Dringende Sicherheitsinformation **O-arm™ 1000 Bildgebungssystem**

Mai 2019

Medtronic Referenz: FA870

Abb. 1

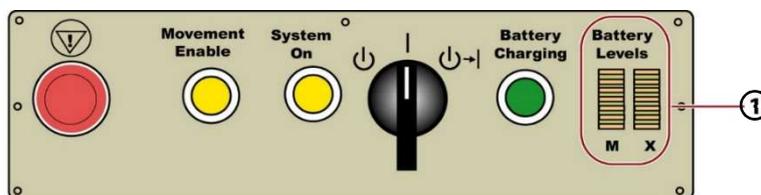
Anzeigen am Akku-Ladegerät: Auf der in Abbildung 1 dargestellten IAS-Bedientafel zeigen die beiden senkrechten gelben LED-Balken (①) den Ladezustand der Bewegungsakkus (**M**) und der Röntgenakkus (**X**) an. Weitere Informationen zu den Akkuladezuständen, die durch die aufsteigend blinkenden LEDs angezeigt werden, finden Sie in der Bedienungsanleitung unter „Akkuladezustandsanzeigen“. Siehe „Benutzerleistungsprüfungen“ in der Bedienungsanleitung, um den ordnungsgemäßen Betrieb der Maschine sicherzustellen.

- Ziehen Sie bei eingeschaltetem Bilderfassungssystem (IAS) das Verbindungskabel ab und warten Sie 2 Minuten.
- Kontrollieren Sie die Akkuladeanzeigen auf dem Bedienfeld.
- Vergewissern Sie sich, dass mindestens 9 von 10 Balken der Akkuladeanzeigen für **M** und **X** leuchten, um eine ausreichende Akkuladung zur Durchführung des Eingriffs zu gewährleisten.
- Wenn die Akkuladung weniger als 9 Balken anzeigt, beginnen Sie nicht mit einer Bildgebungssitzung und wenden Sie sich an Ihren Medtronic Repräsentanten.

- Ziehen Sie bei eingeschaltetem Bilderfassungssystem (IAS) das Verbindungskabel ab und warten Sie 2 Minuten.
- Kontrollieren Sie die Akkuladeanzeigen auf dem Bedienfeld.
- Vergewissern Sie sich, dass mindestens 9 von 10 Balken der Akkuladeanzeigen für **M** und **X** leuchten, um eine einwandfreie Wiederaufladung der Akkuladegeräte und Akkus zu gewährleisten.
- Wenn die Akkuladung weniger als 9 Balken anzeigt, beginnen Sie nicht mit einer Bildgebungssitzung und wenden Sie sich an Ihren Medtronic Repräsentanten.
